# ÚZEMNÍ PLÁN MĚSTA BRNA

Textová část Odůvodnění

Kapitola 18 Rozhodnutí o námitkách (včetně odůvodnění)

Svazek Nb18 *(bez osobních údajů)*

Námítka číslo 1 (zákres)

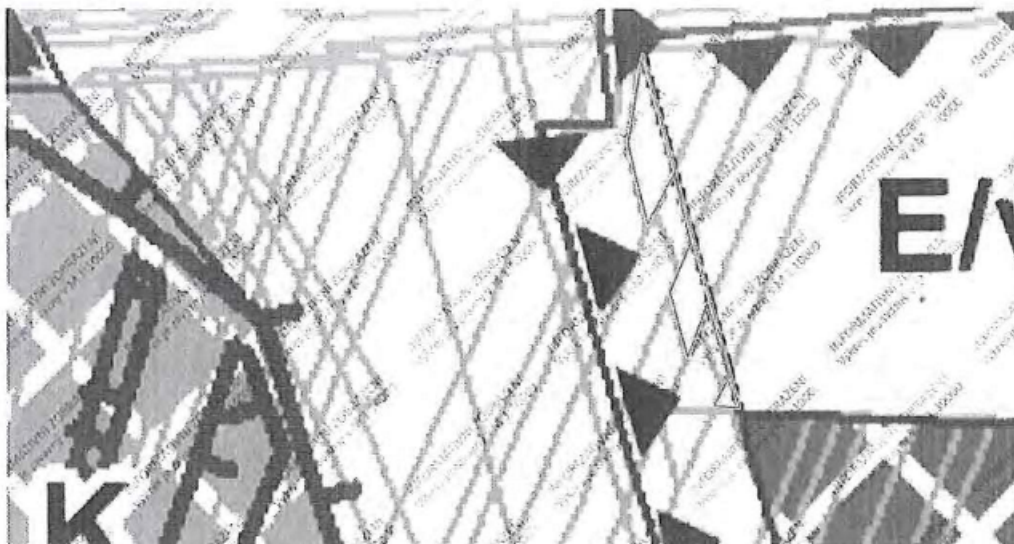
Nesouhlasíme se zařazením pozemků p.č. 9656/1, 9656/4, 9656/6, k.ú. Židenice do ploch dopravní infrastruktury.

Obr. 1. Mapa s vyznačením ložisek nerostných surovin v severovýchodní části řešeného území.

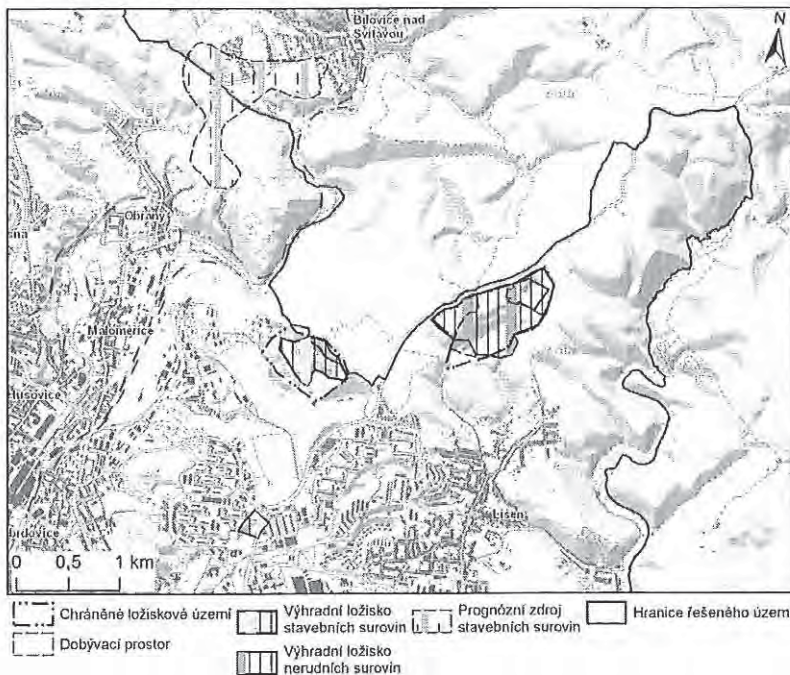
V Závazné textové části návrhu ÚPMB v kapitole 5.6 *Dobývání nerostných surovin* je uvedeno, že „V územním plánu nejsou vymezeny žádné plochy pro dobývání nerostných surovin.“ V Textové části odůvodnění v kapitole 5.9.10 *Dobývání nerostných surovin* jsou naopak dobývací prostory, výhradní ložiska a předpokládaná ložiska vyhrazených nerostů zmíněna.

Obr. 2. Mapa s vyznačením ložisek nerostných surovin v jihovýchodní části řešeného území.

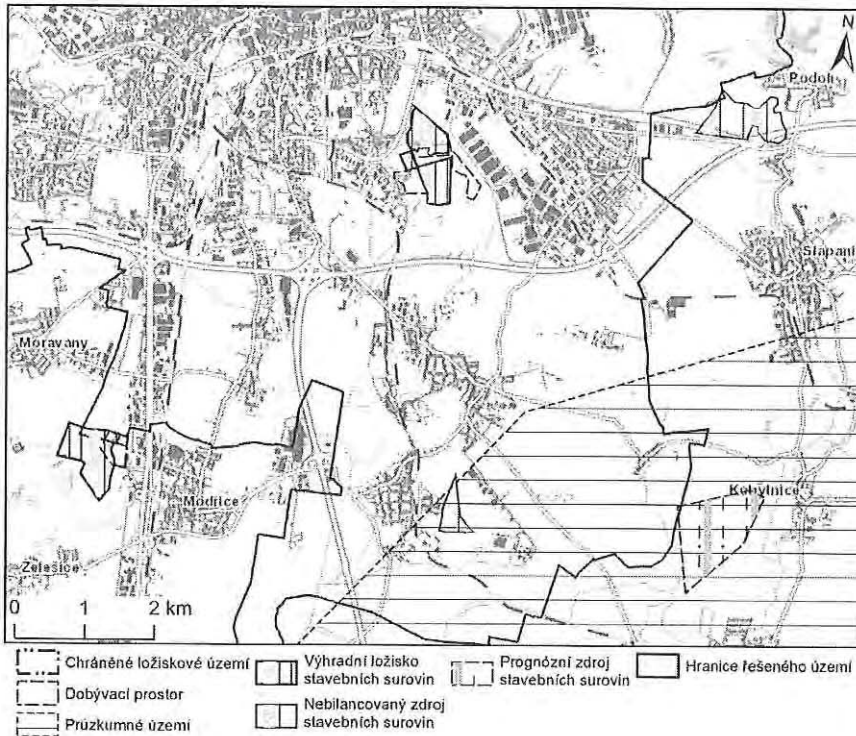
V Černovicích (obr. 2) je evidované výhradní ložisko štěrkopísků Černovice-Jenišova jáma (č. 3062800). Na tomto ložisku je stanoveno celkem 5 dobývacích prostorů. Dobývací prostory Černovice III (č. 0907), Černovice IV (č. 0976) a Černovice V (č. 1012) jsou těžené, dobývací prostory Černovice I (č. 0608) a Černovice II (č. 0777) jsou s již ukončenou těžbou. V Přízřenicích zasahuje do řešeného území svým severním okrajem výhradní ložisko cihlářské suroviny Modřice (č. 3136500). Na tomto ložisku je stanoven dobývací prostor Modřice (č. 0326) se zastavenou těžbou a chráněné ložiskové území Modřice (č. 13650000). Východně od Chrlic je evidovaný nebilanční zdroj štěrkopísků Chrlice (č. 5033800). Východně od Slatiny zasahuje na řešené území svým severním okrajem nebilancovaný zdroj cihlářské suroviny Podolí (č. 5031200). Jihovýchodně od Tuřan zasahuje do řešeného území prognózní zdroj cihlářské suroviny Sokolnice (č. 9022800). Do jihovýchodní části řešeného území také zasahuje průzkumné území Svahy Českého masívu (č. 040008) na zemní plyn a ropu.

Obr. 3. Mapa s vyznačením ložisek nerostných surovin v severozápadní části řešeného území.

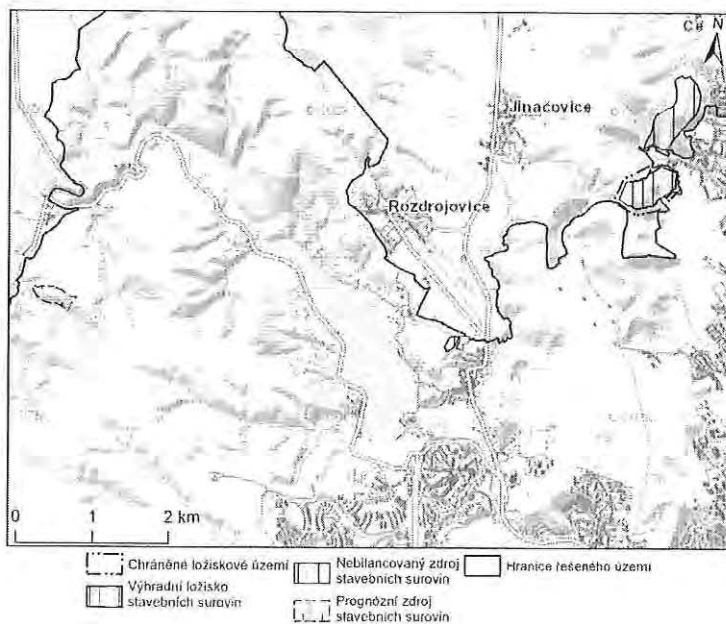
U Ivanovic (obr. 3) zasahují do řešeného území výhradní ložisko stavebního kamene Ivanovice u Brna-Jinačovice (č. 3049200) se stanoveným chráněným ložiskovým územím Jinačovice (č. 04920000) a nebilancovaný zdroj stavebního kamene Česká-Jinačovice (č. 5124100). Severně od Kníniček je evidovaný nebilancovaný zdroj štěrkopísků Kníničky 2 (č. 5034100). Při západním okraji území je evidovaný prognózní zdroj stavebního kamene Bystrc-Hvozdec-Srnková (č. 9026300).

Obr. 5. Mapa s vyznačenými poddolovanými územími a důlním dílem.

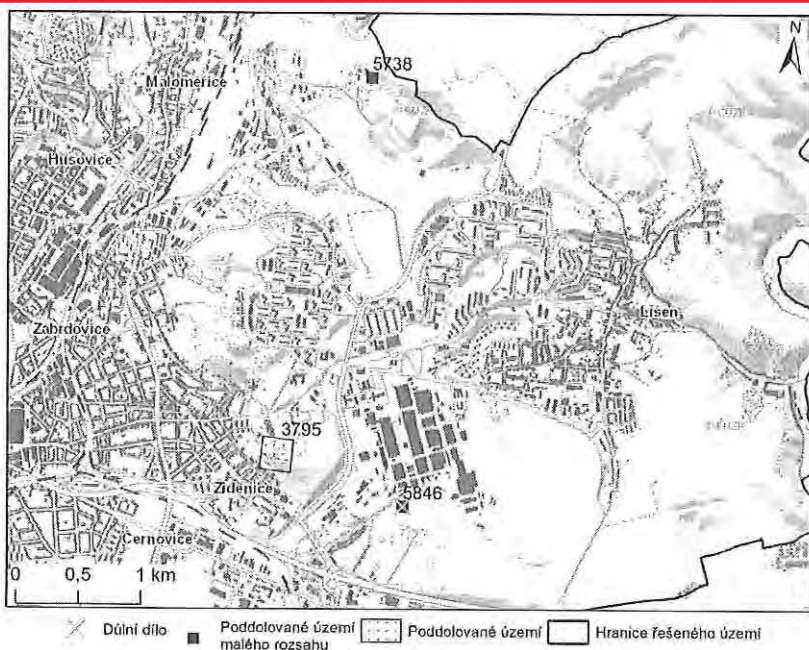
Při zakládn staveb a komunikc na povrchu poddolovanho územi lze stavt jen podle normy ČSN 730039 „Navrhování objektů na poddolovanm územi“.

Námítka číslo 2 (zákres)

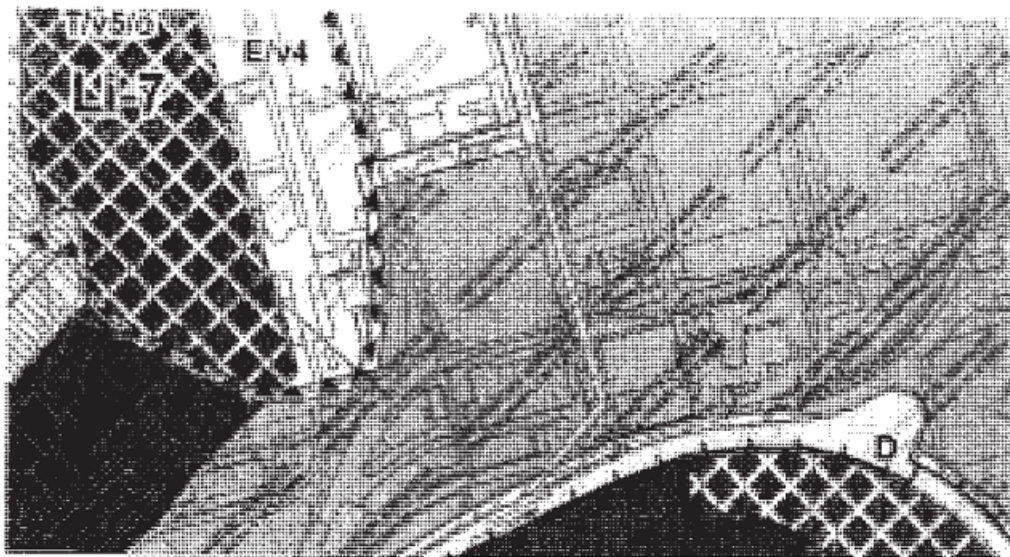
nesouhlasíme se zařazením pozemků do plánované trasy cyklostezky. Konkrétně se jedná o pozemky p.č. 9073/4, 9274/2, 9272/1, 9149/2, 9150, 9145, k.ú. Líšeň. Pozemky jsou součástí uzavřeného výrobního areálu s omezeným pohybem osob (veřejnost vyloučena), s omezeným pohybem materiálu, s vnitroareálovou dopravou výrobních a dodavatelských vozidel. Otevření areálu je naprosto vyloučené.

Obrázek 7- stávající stav účelové komunikace v dané lokalitě

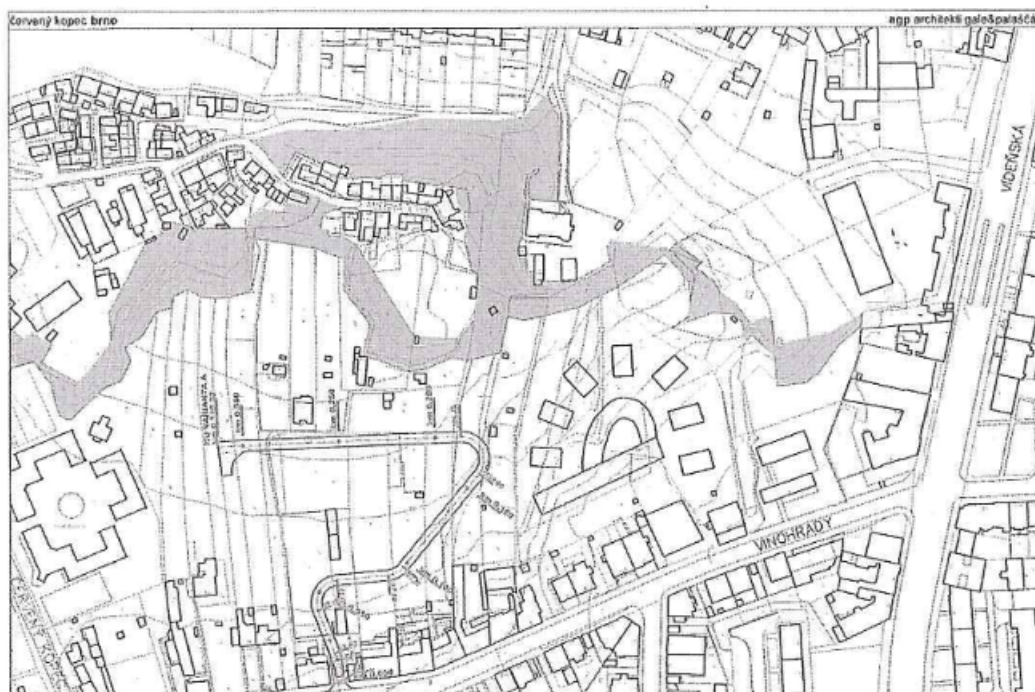
Navrhovaný přístup nerespektuje ani jedno z variantních řešení studie zpracované pro Statutární město Brno, zpracovatel agp architekti, Antonínská 2; Ing. Arch. Palaščík a Ing. Arch. Gale, která řeší dopravní napojení předmětné lokality. Krajinná zeleň je zde vyznačena na úrovni skalního masivu, což je vhodné řešení.
